**OMRON**

1995年3月1日

プロダクト・ニュース

リミットスイッチ用コネクタ 形SC-3Nシリーズ、-2Nシリーズ 生産中止のお知らせ

形SC-□F□シリーズ、形XS2Fシリーズ

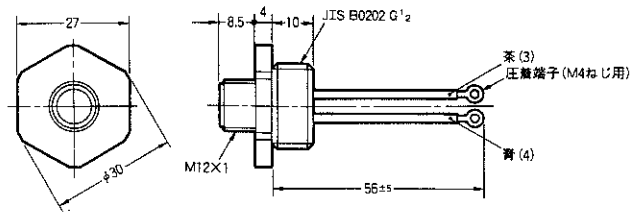
- 形SC-3NシリーズはAC/DC共用可能ですが、形SC-□F□シリーズはAC、DC別となります。 - 形WLシリーズの代替は可能ですが、形D4Aシリーズ、形ZEシリーズ、形ZFシリーズの代替はできません。 - 相手側コネクタが形SC-2Nシリーズから形XS2Fシリーズになります。	推奨代替商品	本体の色	外形寸法	配線/接続	取付寸法	定格/性能	動作特性	操作方法
	形SC-□F□シリーズ 形XS2Fシリーズ	×	×	○	○	×	◎	—
